(仮称) 新礼受ウィンドファーム事業  
計画段階環境配慮書に対する質問事項及び事業者回答  
別添資料 (2次回答)

図 1 事業実施想定区域及びその周囲における集水域

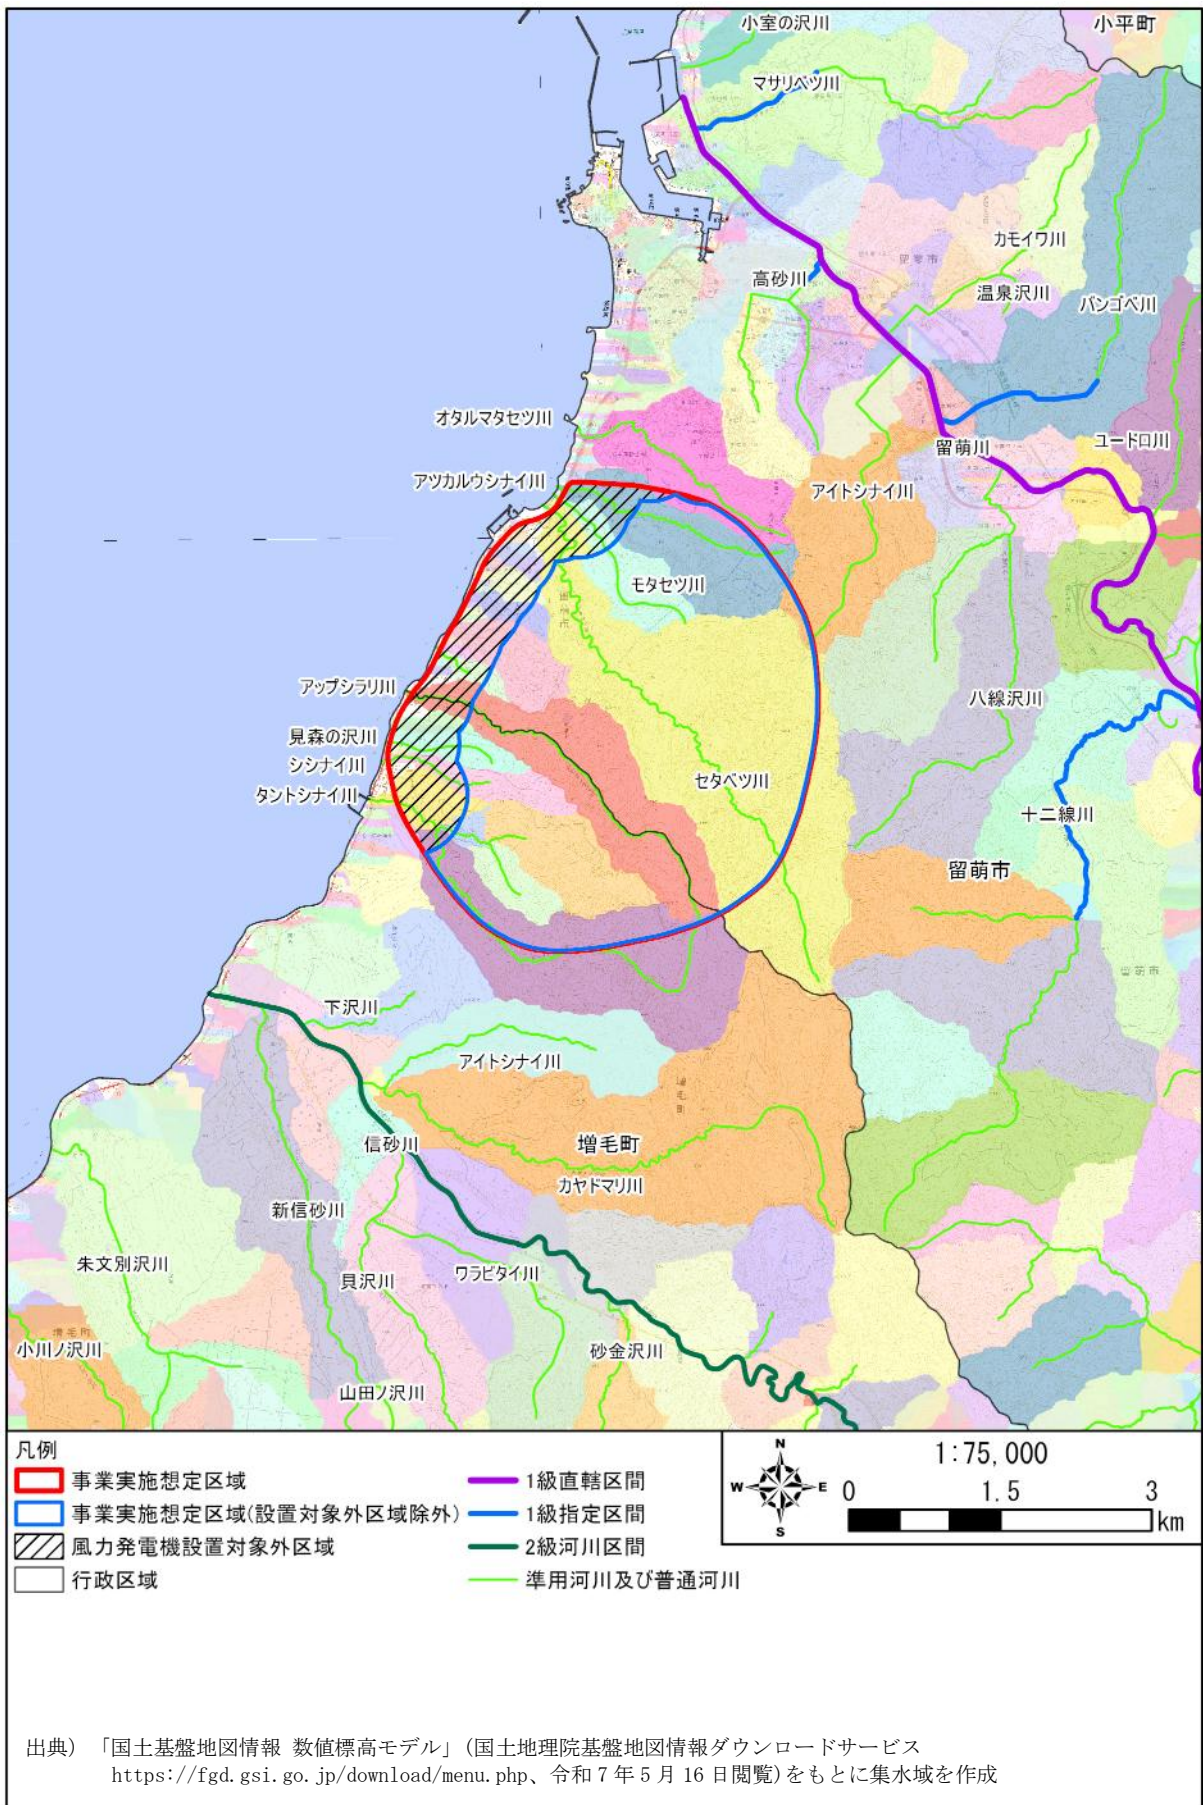
別添 3-9 事業実施想定区域及びその周囲における集水域
